**Komunikacja  
Miejska  
Rybnik**  
Sp. z o.o.

KMR/PU/04/2023

Odpowiedzi na pytania

**dot.: postępowania o udzielenie zamówienia sektorowego prowadzone na podstawie Regulaminu Udzielania Zamówień Sektorowych na dostawy, usługi i roboty budowlane w Komunikacji Miejskiej Rybnik Sp. z o.o. w Rybniku pn.: „Dostawa sprzętu warsztatowego do zaplecza technicznego Spółki”.**

Rys. 1 Blok biały – autobus/pojazd, blok niebieski – podest.

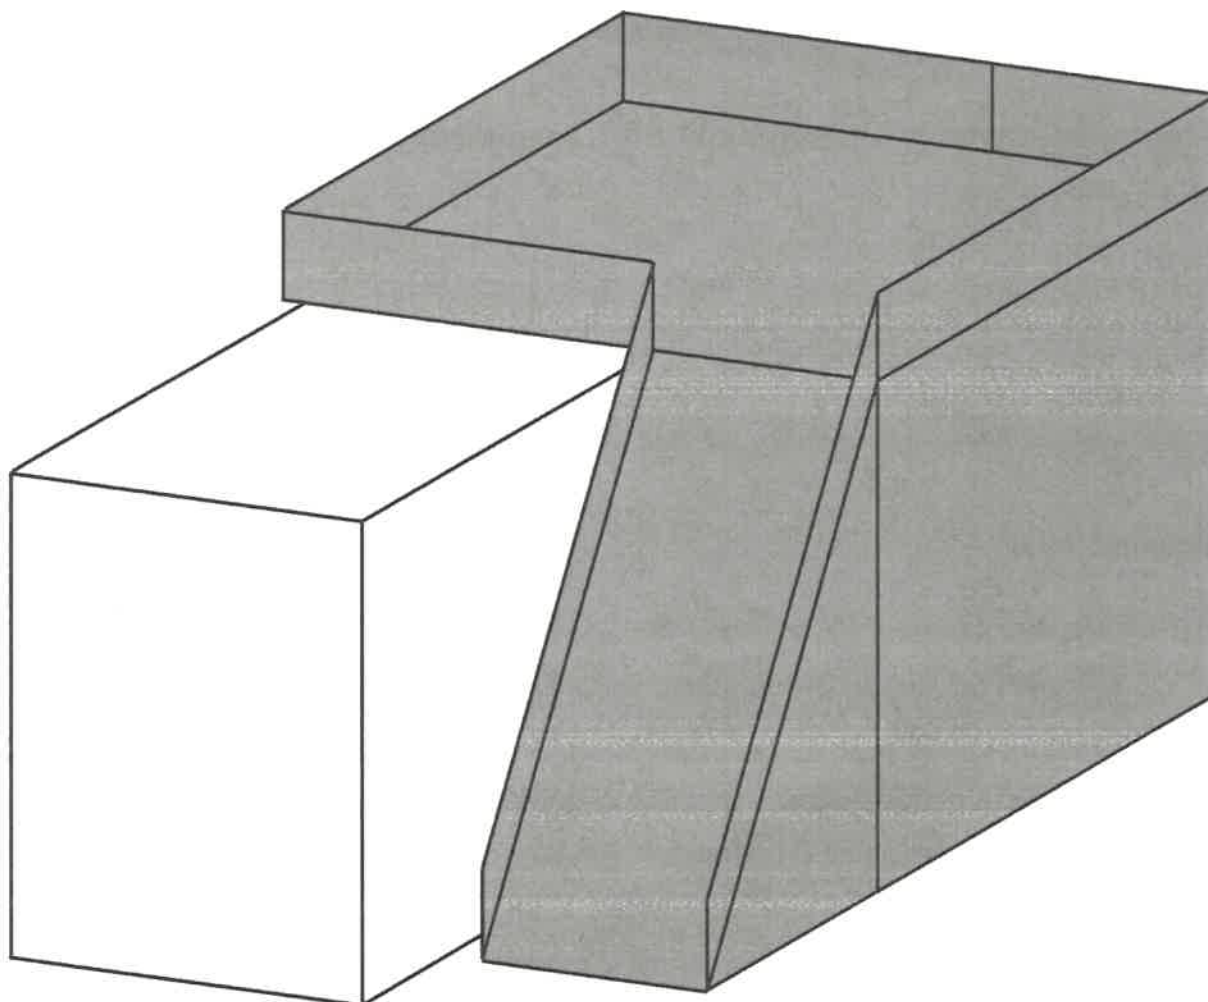
W specyfikacji podestów piszą Państwo o wymogu:

- wejście na podest roboczy umiejscowione prostopadle do podestu roboczego

Pytanie, czy faktycznie wejście na podest ma być prostopadłe do podestu czy jednak równoległe?

Z uwagi na fakt, że podesty te zwykle ustawia się wzdłuż autobusu, wejście prostopadłe może kolidować z innymi równoległymi stanowiskami pracy.

Zamawiający informuje, że wymaga, aby wejście na podest roboczy umiejscowione było wzdłuż pojazdu/autobusu w sposób przedstawiony na rysunku poniżej.

- 2.4. wejście na podest roboczy umiejscowione równoległe do obsługiwanego pojazdu i prostopadle do podestu zgodnie z przedstawionym rysunkiem nr 1, (...)
- 3.4. wejście na podest roboczy umiejscowione równoległe do obsługiwanego

pojazdu i prostopadle do podestu zgodnie z przedstawionym rysunkiem nr 1,

2.2.4. wejście na podest roboczy umiejscowione równolegle do obsługiwanego  
pojazdu i prostopadle do podestu zgodnie z przedstawionym rysunkiem nr 1,  
(...)

2.3.4. wejście na podest roboczy umiejscowione równolegle do obsługiwanego  
pojazdu i prostopadle do podestu zgodnie z przedstawionym rysunkiem nr 1,

2.4. wejście na podest roboczy umiejscowione równolegle do obsługiwanego  
pojazdu i prostopadle do podestu zgodnie z przedstawionym rysunkiem nr 1,  
(...)

3.4. wejście na podest roboczy umiejscowione równolegle do obsługiwanego  
pojazdu i prostopadle do podestu zgodnie z przedstawionym rysunkiem nr 1,
